INFORME DE HITO DE CONTROL
N° 4361-2022-CG/GRCA-SCC

**“OBRA: MEJORAMIENTO Y AMPLIACIÓN DEL SERVICIO DE
AGUA POTABLE Y SANEAMIENTO EN 14 LOCALIDADES,
PROVINCIA DE CUTERVO - CAJAMARCA”**

**HITO DE CONTROL N° 1 - EJECUCIÓN DE OBRA -
VALORIZACIONES N°S 11 Y 12**

Imagen n.º 1
Detalle de cimentación de lavadero en veredas

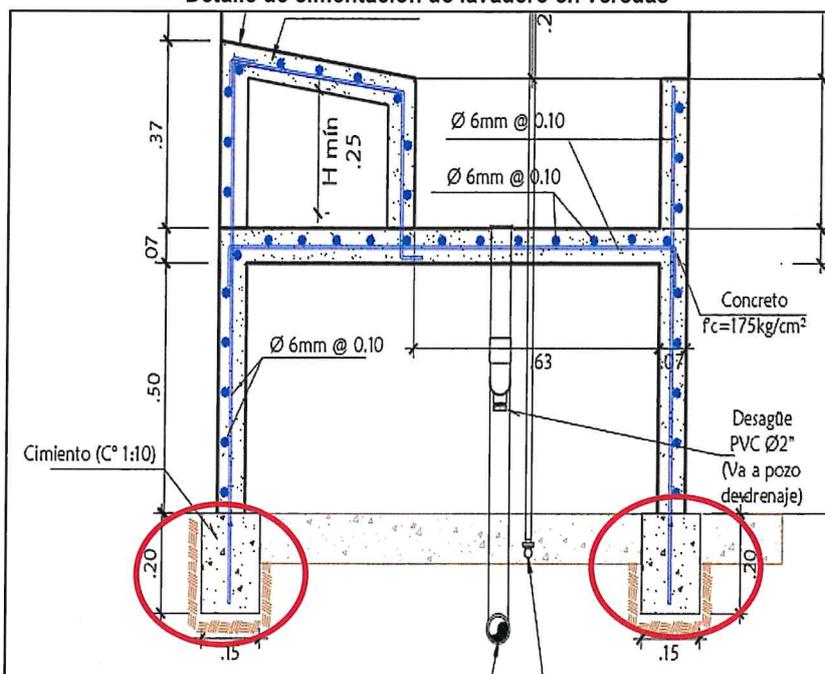
Respecto a ello, de la revisión al plano S/N – Lavadero Multiusos⁵, se contempla la construcción de un lavadero de concreto armado, que abarca parte del área de la vereda mencionada, tal como se pudo evidenciar en los módulos ejecutados por el Contratista, en la visita de inspección física realizada por la Comisión de Control a la obra⁶, de acuerdo con el detalle de dicho plano, el lavadero tendrá una cimentación de 0,15m x 0,60m por cada soporte (pata), las que a su vez están incrustadas en el área de la vereda, tal como se muestra en la siguiente imagen:

Es así que, visto el **cuadro n.º 5** y la **imagen n.º 1**, se advierte que el Contratista en su metrado no está descontando al área de la vereda, la cimentación del lavadero, la misma que suma un área total de 0,18m² (por las dos patas soporte), las cuales al ser descontadas del área total de la vereda calculado en la valorización de obra n.º 11, se obtiene un área efectiva de 1,89m², tal como se detalla en el cuadro siguiente:

En consecuencia, existe una diferencia de 0,18m² de concreto de vereda por cada UBS que no se está ejecutando, cuya cantidad al ser multiplicado por el total de 293 beneficiarios considerados en la valorización de obra n.º 11, se obtiene una cantidad total de 52,74m², con un monto ascendente de S/ 3 111,60, tal como se detalla en el siguiente cuadro:

Fotografía n.º 11: Instalación de biodigestor y caja de lodos pegados el uno con el otro (ZONA R16 CACHACARA – UBS N° 1675)

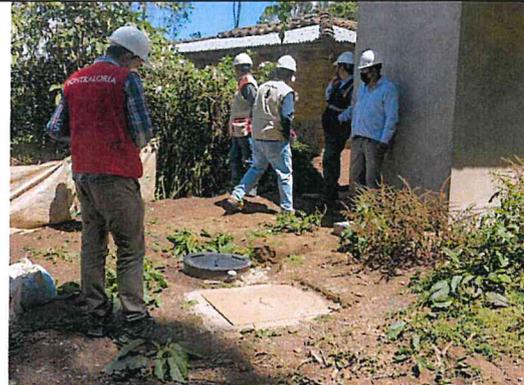
De la visita de inspección realizada a las UBS, se evidenció que la instalación de biodigestores y caja de lodos correspondientes a las partidas 11.01.01.03.03.02 INSTALACION DE TANQUE BIODIGESTOR 700 LTS y 01.01.01.03.01.01 CAJAS DE EXTRACCIÓN DE LODOS DE 24"x24" DE CONCRETO¹³, se vienen construyendo pegado uno del otro, sin espacio libre entre ellos, tal como se aprecia en el siguiente panel fotográfico:

Las observaciones que se advierten en las mencionadas tomas fotográficas, se presentan en 16 UBS de los diferentes sectores seleccionados en la inspección física realizada, los cuales se detallan en el siguiente cuadro:

Detalle de Instalación de Biodigestor y caja de lodos

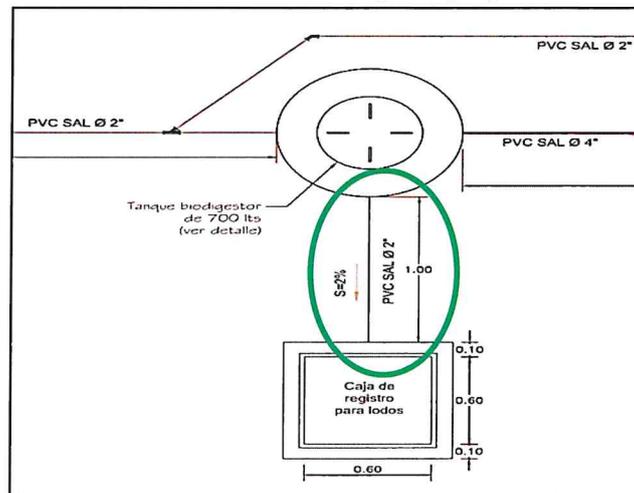
Respecto a ello, de la revisión al plano detalle de la instalación del sistema de arrastre hidráulico de estas estructuras¹⁴, se indica que deberá haber una separación de 1,00m desde el borde del lado del biodigestor y la caja de lodos, ya que en dicha distancia se proyecta la colocación de una tubería PVC SAL Ø2", ésta a su vez tendrá una pendiente de 2%, tal como se muestra a continuación:

Por lo tanto, se advierte que no se estaría cumpliendo con colocar la tubería respectiva con la distancia indicada, pudiendo afectar con el correcto funcionamiento de descarga de los lodos del biodigestor.

Imagen n.º 4
Detalle de uña en veredas

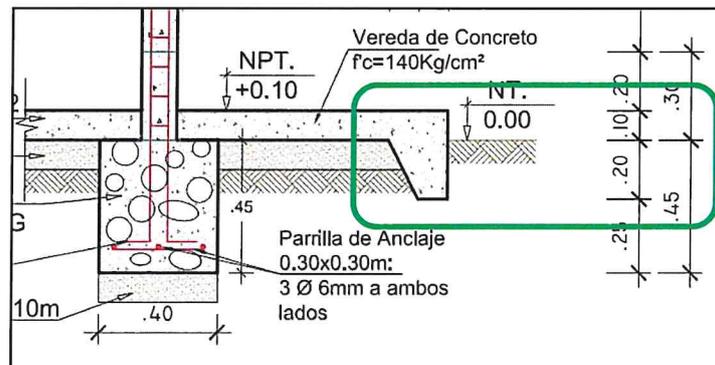
Al respecto, de la revisión a los planos del expediente técnico con el cual se viene ejecutando la obra, en el "Plano S/N – Módulo SS. HH con arrastre hidráulico – TIPO I", se indica que dicha vereda deberá ser construida con una uña de 0,20m debajo de la losa de 0,10m, sumando una altura total en la parte frontal de la vereda de 0,30m, tal como se muestra en la siguiente imagen:

Sin embargo, como se ha podido evidenciar del panel fotográfico precedente, se tienen alturas de la parte delantera de la vereda menores a los 0,30m, pudiendo inferir de que en algunas veredas de las UBS no se estaría cumpliendo con la construcción de uñas, es decir que dicha situación se presente en otros módulos ejecutados por el Contratista afectando con la calidad de la estructura además de que la Entidad efectúe pagos injustificados por cantidades de concreto no colocados.
